改善箇所説明図

コンビネーションメーター

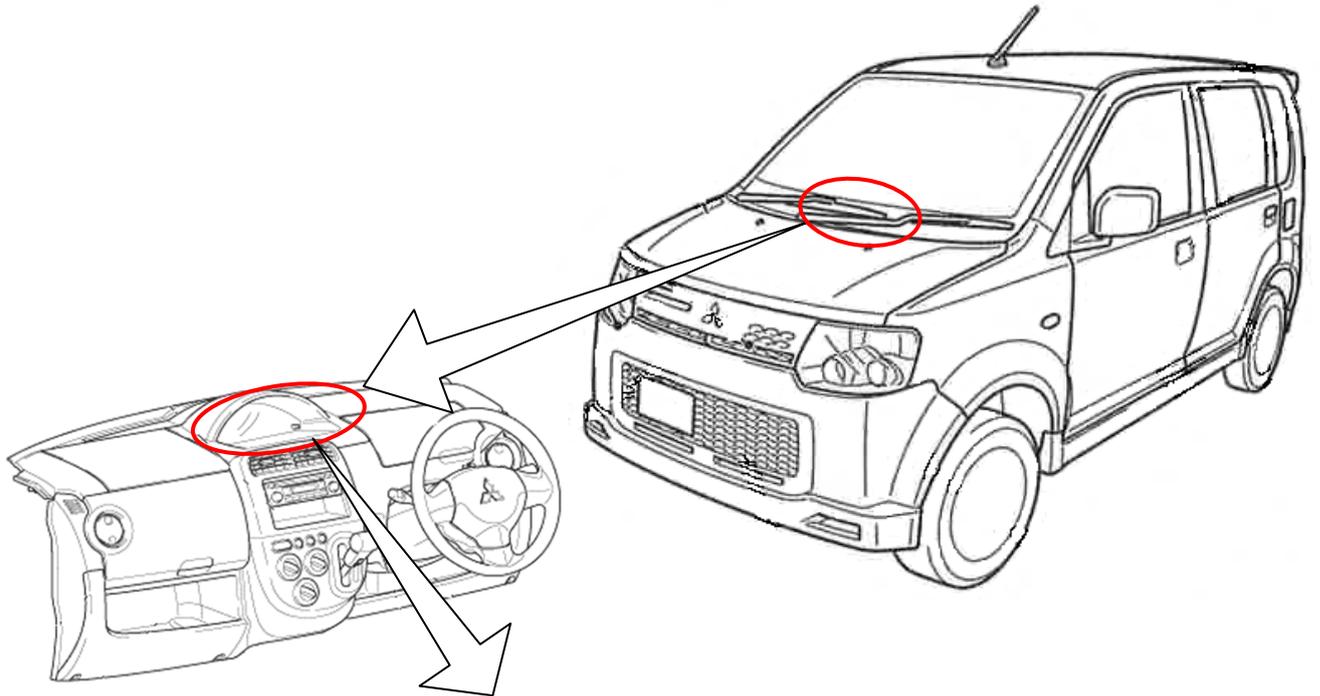
基準不適合発生箇所

コンビネーションメーター内の基板はんだ付け工程の管理が不適切なため、液晶表示部を固定している樹脂ケースの熱膨張・収縮の繰り返しにより、はんだ部に亀裂が発生するものがある。そのため、液晶表示部回路が導通不良となり、速度計、走行距離計及び燃料計等が表示不良となるおそれがある。

全使用者に対し当該不具合について周知し、表示不良の申し出があった場合はコンビネーションメーターを対策品に交換する。

注：図中の 内は、交換する部品を示す。
